Oggetto: Osservazioni alla Procedura di VIA ai sensi del D.Lgs n.163/2006 sul progetto preliminare "Sistema Conoscitivo Unico dei Quattro Tracciati di Progetto" Legge 443/2001 – D.Lgs. 163/2006 – D.Lgs. 152/2006 – Progetto preliminare "Nuova linea AV/AC Venezia-Trieste" proposto dalla società Italferr S.p.a.

OGGETTO : Deliberazione in merito a nuovo parere espresso ai sensi dell'art. 3 L.R. 43/1990 e s.m.i. e art. 25 D.Lgs. 152/2006 progetto Nuova linea AV/AC Venezia Trieste - Invio integrazioni e richiesta Direzione Centrale Ambiente Energia e Politiche per la Montagna Servizio VIA prot. n. 0022598/P del 27/06/2012 ALP VIA e prot. n. SVIA - VIA 413.414 pervenuta il 28/06/2012 al protocollo n. 0015936

Oggetto: Relazione tecnica relativa al parere da fornire alla Regione Friuli Venezia Giulia ai sensi dell'art. 3 della L.R. 43/1990 e s.m.i. e sulle osservazioni da inviare al Ministero dell'Ambiente tutela del territorio e del mare ai sensi dell'art. 25 del Dlgs 152/2006 e s.m.i. nell'ambito del progetto "Nuova linea AV/AC Venezia-Trieste" a seguito della pubblicazione del "Sistema conoscitivo unitario" proposto dalla società Italferr S.p.a.

Interferenza nr.1

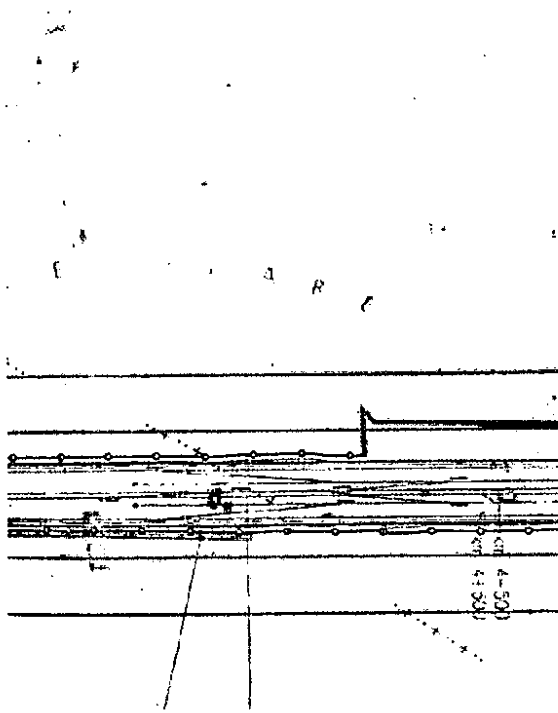
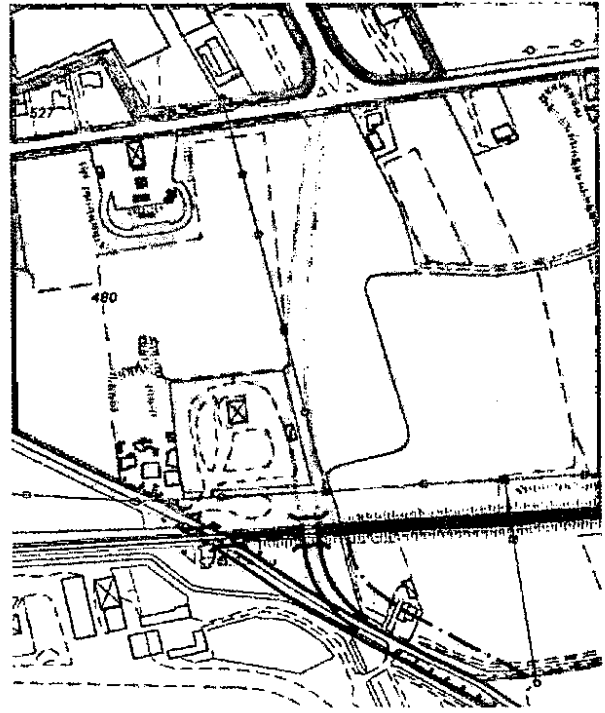
Il tracciato del progetto preliminare della nuova linea AV/AC Venezia-Trieste tratta Ronchi -Trieste prevede la Soppressione del passaggio a livello esistente su via Dobbia senza prevedere alcuna opera sostitutiva per l'attraversamento della linea.

Andranno inoltre previste idonee aree di inversione di marcia su entrambi i lati della via Dobbia in corrispondenza del soppresso passaggio a livello

Interferenza nr.2 Nuova stazione ferroviaria Aeroporto

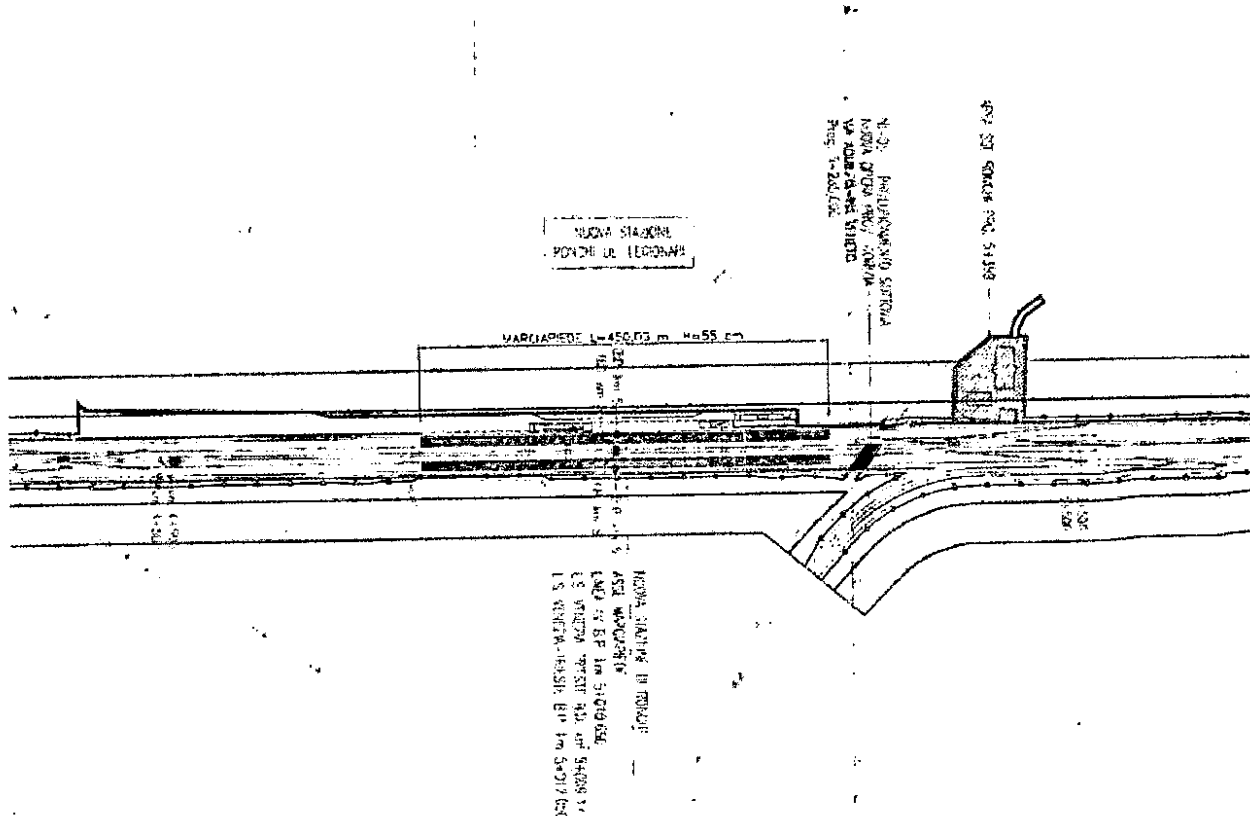
Il tracciato del progetto preliminare della nuova linea AV/AC Venezia-Trieste tratta Ronchi -Trieste prevede la realizzazione di una nuova stazione ferroviaria al Km. 5 antistante l'aeroporto regionale. Il progetto prevede la realizzazione di due marciapiedi a servizio dei passeggeri collegati attraverso due sottopassi.

Tale opera risulta tuttavia non funzionalmente collegata con la viabilità esistente ed alla struttura ricettiva aeroportuale, rendendola di fatto inutilizzabile.

Interferenza nr.3 Aree limitrofe via S.Vito

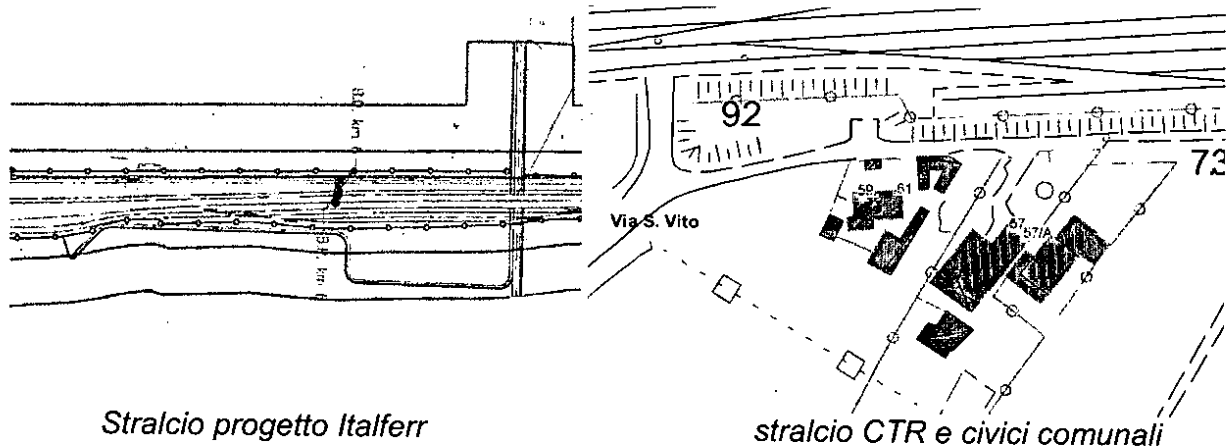
Il tracciato del progetto preliminare della nuova linea AV/AC Venezia-Trieste tratta Ronchi -Trieste ha già attuato la chiusura del passaggio a livello in via S.Vito ed ora prevede un allargamento del sedime dell'area binari.

- a. Con idonee aree di inversione di marcia su entrambi i lati della via S.Vito in corrispondenza del soppresso passaggio a livello;
- b. Visto che il progetto preliminare prevede la chiusura di diversi passaggi a livello sulla linea ferroviaria Trieste-Venezia in territorio di Ronchi dei Legionari e che già RFI ha provveduto alla chiusura del passaggio sulla Via S.Vito creando già in questo momento notevoli disagi alla popolazione esistente ed in particolare alle fasce deboli (anziani, studenti ecc..) ed alle famiglie in genere, si richiede di realizzare un sottopasso ciclopedonale sulla via S.Vito al fine di ripristinare il collegamento ai servizi essenziali almeno per tale categoria di utenti tra le due parti di territorio che altrimenti resterebbero divise.

- d. Limitando per quanto possibile all'esproprio le aree di proprietà di cui al punto precedente inserendo nel progetto esecutivo, oltre alle previste barriere fonoassorbenti, anche sistemi di filtro a verde in prossimità delle abitazioni;

- e. Mantenendo a seguito delle operazioni di esproprio, l'accessibilità ai fondi agricoli esistenti nell'area;

Interferenza nr.4
Sottopasso via Stazione Sud

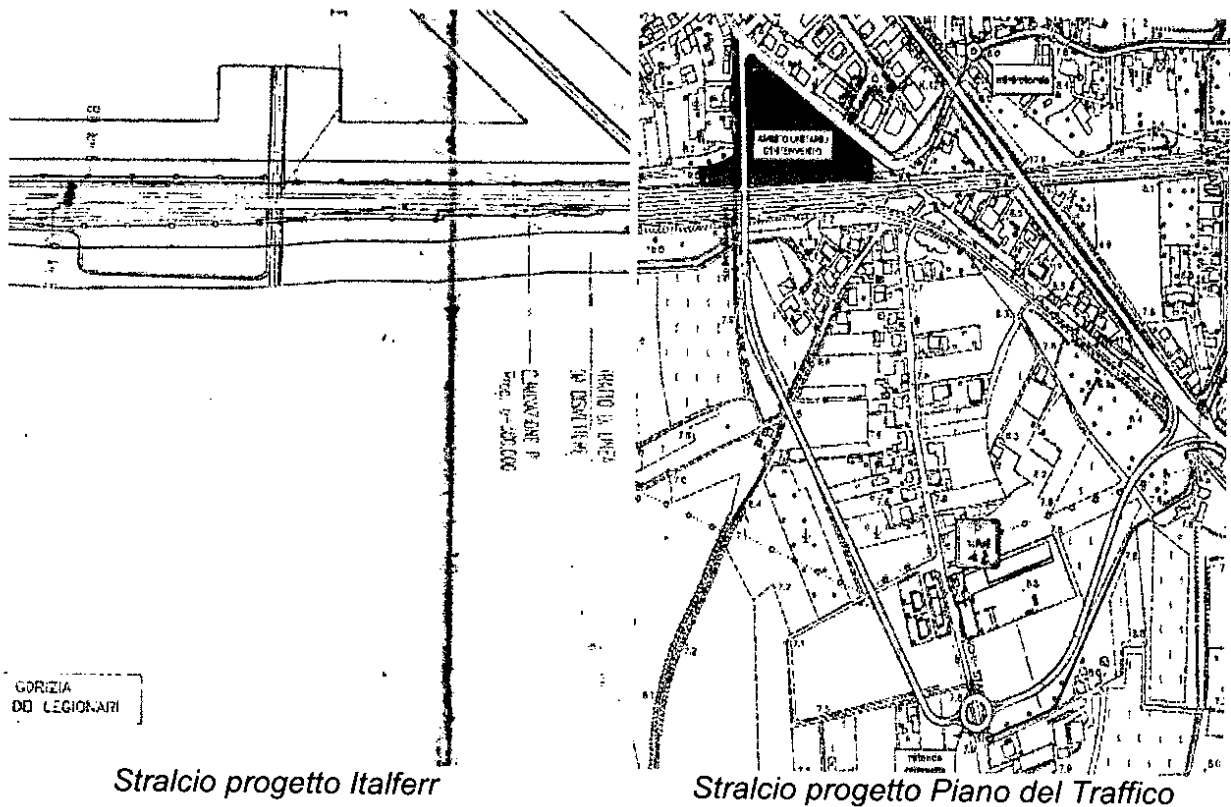
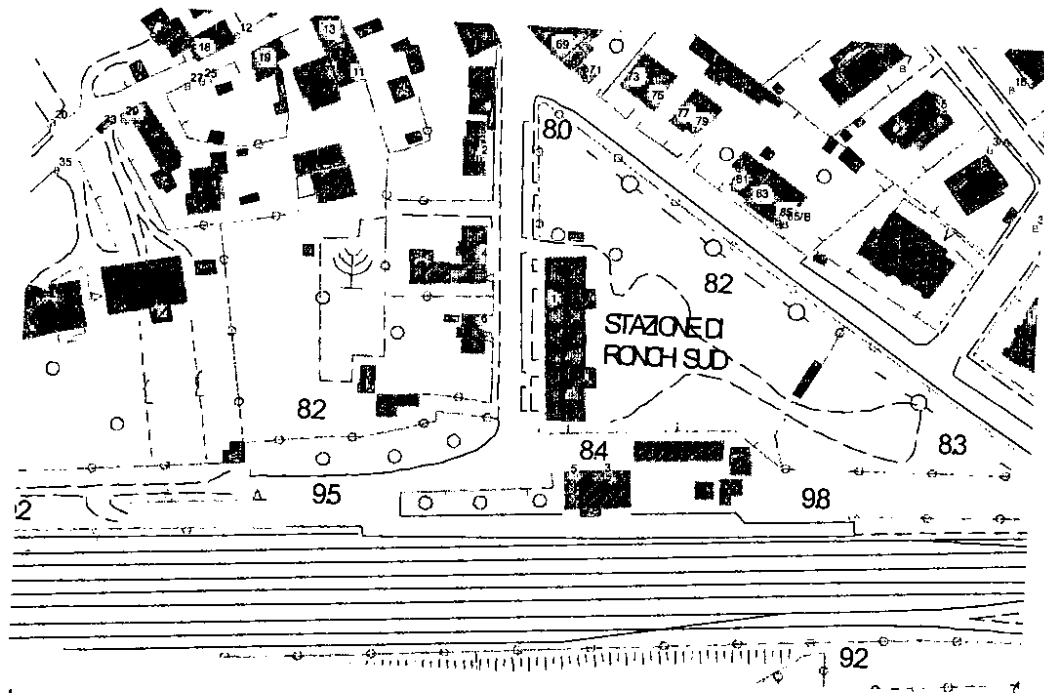
Il tracciato del progetto preliminare della nuova linea AV/AC Venezia-Trieste tratta Ronchi -Trieste prevede la realizzazione di un sottovia veicolare e ciclopedonale al Km. 6+170 per l'attraversamento della linea ferroviaria sulla via Stazione Sud.

Per tale previsione si richiede che il progetto venga integrato:

- a. Con la realizzazione in congiunzione al sottopasso viario, della viabilità di collegamento alla via Staranzano, come previsto dall'approvato piano del Traffico Comunale di cui sopra si riporta indicazione grafica, al fine di rendere utilizzabile la nuova struttura, consentendo in tal modo di mantenere l'attraversamento della linea ferroviaria sino ad oggi garantito dal P.L. esistente sulle vie Staranzano e XXIV Maggio, per il quale è stata prevista la soppressione;
- b. Con la realizzazione di una strada a servizio degli edifici esistenti ai lati della via Stazione Sud, civici 1,2,4 e 6;

Interferenza nr.5
Sottovia SS.14 – via Volontari della Libertà
Soppressione passaggio a livello via Staranzano-via XXIV Maggio

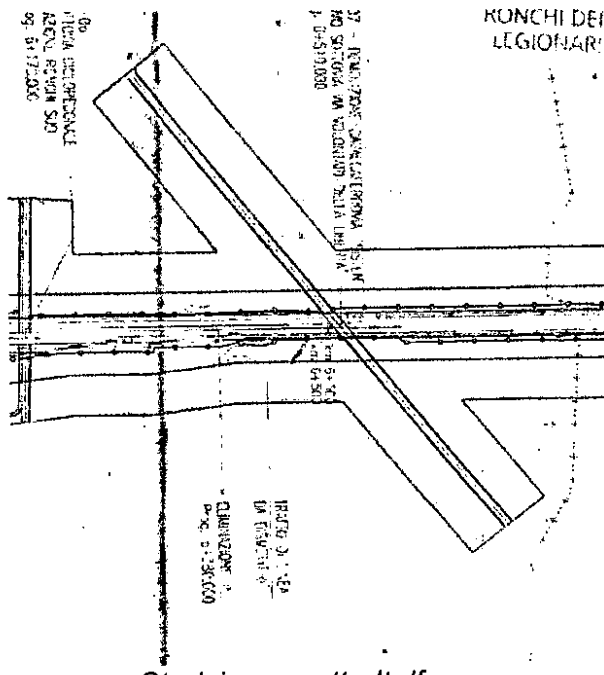
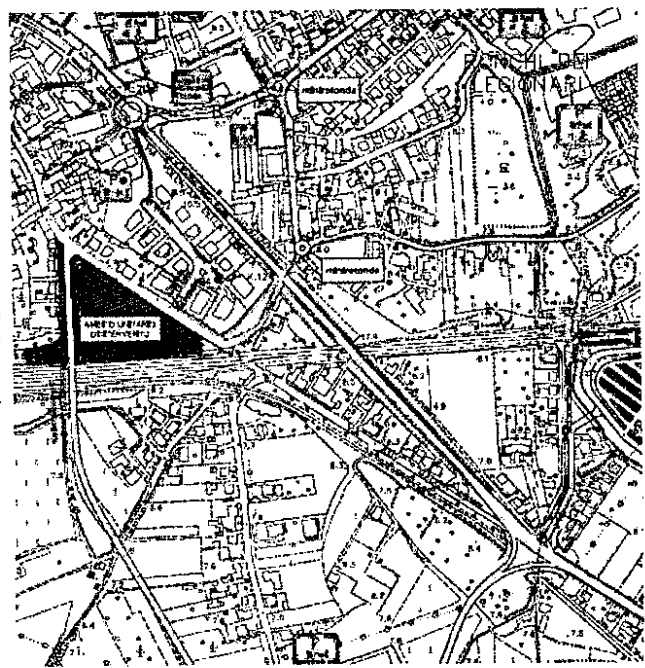
Il tracciato del progetto preliminare della nuova linea AV/AC Venezia-Trieste tratta Ronchi –Trieste, al Km. 6+510, prevede la trasformazione da cavalcavia a sottovia sulla SS.14, via Volontari della Libertà,:

Per tale previsione si richiede che il progetto venga integrato:

- c. Con un leggero aumento delle pendenze delle rampe in sottovia al fine di lasciare maggiore spazio rettilineo per la sistemazione alle estremità della rotatoria in corrispondenza dell'intersezione a Nord con via S.Lorenzo e in direzione opposta sull'incrocio con la futura strada proveniente da via Staranzano, come meglio evidenziato nello stralcio del P.R.G.C. vigente sopra riportato;

Per la soppressione del passaggio a livello di Via XXIV Maggio:

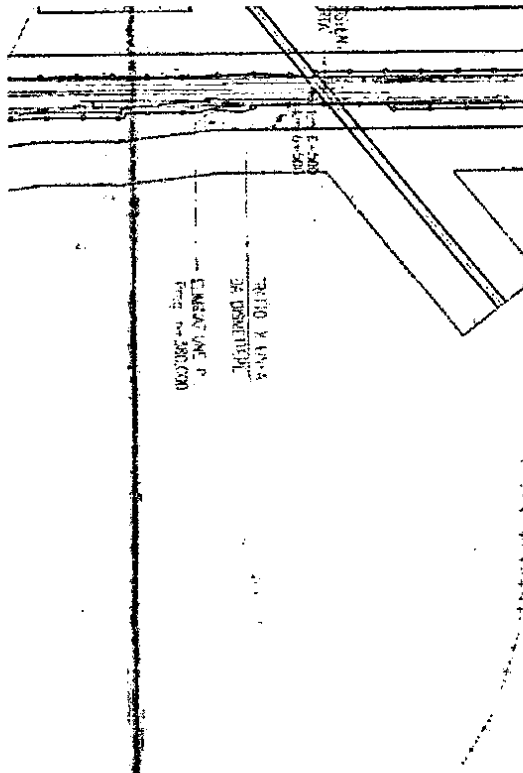
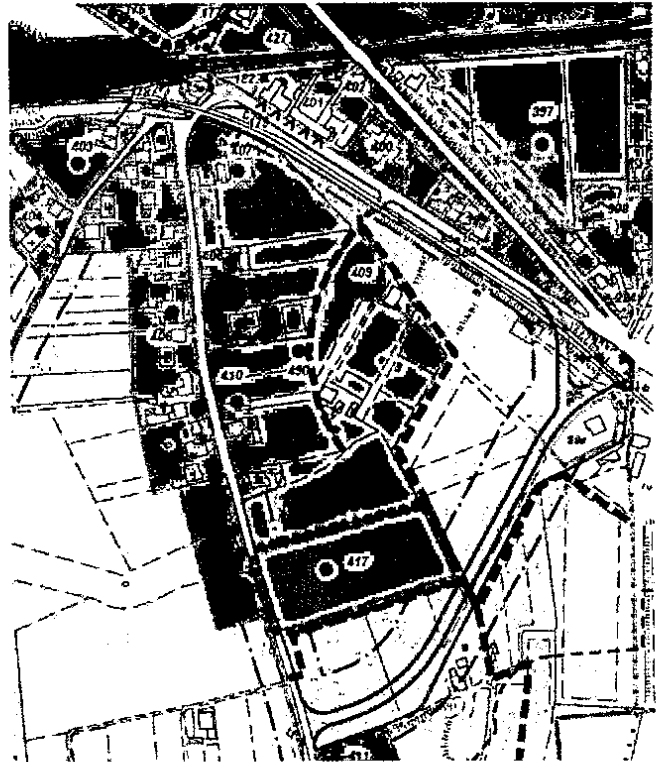
- d. Con il rispetto degli accordi stipulati con la convenzione tra RFI, Comune e Provincia e successivi accordi modificativi per la realizzazione di opere sostitutive alla chiusura dei passaggi a livello
- e. Il Comune, su richiesta della Provincia di Gorizia, ha approvato la variante nr.12 al P.R.G.C. per l'introduzione di una bretella di collegamento tra la via Staranzano e la SS.14 ed un cavalcaferrovia ciclopedonale per il quale l'A.C. ha espresso la preferenza di sostituire quest'ultimo manufatto con il completamento della suddetta bretella fino al sottovia di via Stazione Sud già da Voi inserito nel progetto preliminare.

Interferenza nr.6
Interramento Linea Storica Trieste-Udine

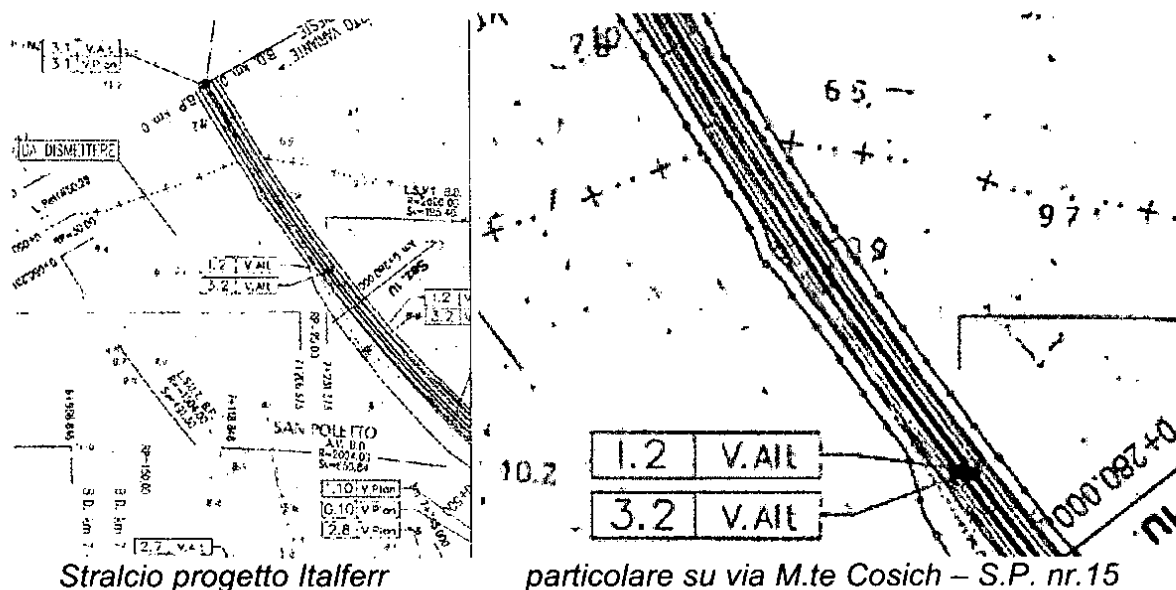
Il tracciato del progetto preliminare della nuova linea AV/AC Venezia-Trieste tratta Ronchi –Trieste prevede la variante della Linea storica Udine –Trieste.

Dagli elaborati progettuali sembra sia prevista la chiusura del P.L. che attraversa la linea storica Gorizia – Trieste su via Monte Cosich senza che siano previste opere di attraversamento sostitutive.

Peraltro si evidenzia che tutti i progetti prodotti a tale scopo da RFI nel corso degli anni, sia in relazione alle precedenti ipotesi legate alla TAV che agli accordi di programma per la chiusura dei P.L. sulla linea storica Gorizia - Trieste, non si inserivano adeguatamente nel tessuto urbano e viabilistico, incontrando difficoltà tecniche e di fatto non risolvevano i problemi di collegamento viario.

- a. Che la variante sulla linea storica Udine – Trieste, come da Vostro progetto preliminare, preveda comunque il mantenimento della percorribilità sulla Strada Provinciale n. 15 (via Monte Cosich);

- b. L'interramento della linea storica Gorizia - Trieste da bivio S.Polo fino in prossimità dell'incrocio con il viadotto autostradale, con la conseguente eliminazione delle pertinenziali infrastrutture fuori terra, al fine di ricucire l'abitato del Comune di Ronchi dei Legionari, eliminando le diseconomie derivanti agli utenti della strada per la mancata utilizzazione dei perditempo di attesa ai P.L., in genere piuttosto elevati, e consentire a tutti gli utenti una migliore mobilità almeno sul lato nord-est del paese, considerato che a sud, le modifiche alla linea VE-TS, creeranno un'imponente cesura al tessuto urbano.
- c. Si ricorda che nelle adiacenze della linea ferroviaria è stato realizzato un impianto di sollevamento delle acque meteoriche provenienti dall'abitato di Selz con attraversamento della linea ferroviaria al Km. 52+269, pertanto, anche nel periodo
